## **Gutachterliche Stellungnahme** Mehrfertigung

Auftrag Prüfung der Ausführungsqualität

Die Stadt Friedrichshafen hat für die Rohbauarbeiten am Sportpark Friedrichshafen das Rohbauunternehmen Josef Hebel GmbH & Co KG beauftragt.

Im vorliegenden Bericht soll für den Bereich des Sportbades, ausschließlich auf Grundlage des visuellen Eindrucks, beurteilt werden, ob am Gerüst der Rohbauarbeiten Mängel vorliegen. Es werden auftragsgemäß ausschließlich die Stahlbetonbauteile im OG, im EG sowie die Decken im UG in Augenschein genommen. Die Stahlbetonbauteile der Schwimmbecken waren im Rahmen des Ortstermins nicht zugänglich, und können somit auch nicht beurteilt werden.

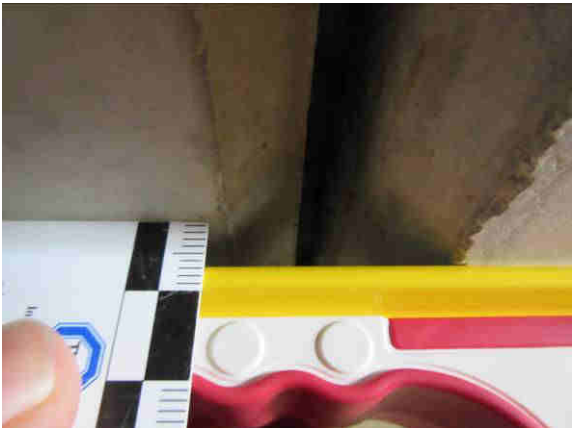
Nr.	Bauteil / Feststellung	Foto / Bemerkung
[F 1]	Die Wände im Bereich des südlichen Treppenhauses sind als Elementwände mit Sichtbetonanforderung hergestellt worden.	
[F 2]	Am Wandfuß im Übergangsbereich zum Betonboden sind Fehlstellen erkennbar.

Es sind an verschiedenen Stützen- und Wandbauteilen Betonfehlstellen vorhanden (siehe z.B. [F 2], [F 5], [F 19], [F 20], [F 21], [F 22], [F 33]), die Mängel darstellen und beseitigt werden müssen. Für die Überarbeitung der Betonfehlstellen können die gleichen Materialien und Arbeitsabläufe aus dem Instandsetzungskonzept angewandt werden, die bereits bei den Überarbeitungen der Fehlstellen im Bereich Parkhaus eingesetzt wurden (siehe Instandsetzungskonzept [u 6]).

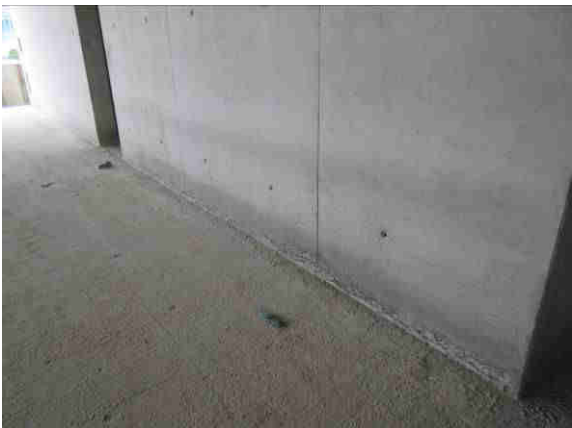
Nr.	Bauteil / Feststellung	Foto / Bemerkung
[F 15]		
[F 16]	<p>Teilweise sind Mauerwerkswände mit einer Höhe von 3,75 m und einer Dicke von 11,5 cm nur dreiseitig gehalten.</p>	
[F 17]	<p>An Stahlbetonwänden mit Sichtbetonanforderung sind teilweise Zementleim-Ablaufspuren aus der Deckenbetonage vorhanden.</p>

An einigen Sichtbetonwänden sind Verschmutzungen und Rostspuren vorhanden. Diese sollten, in Abstimmung mit dem Bauherrn über die genaue Vorgehensweise, entfernt werden.
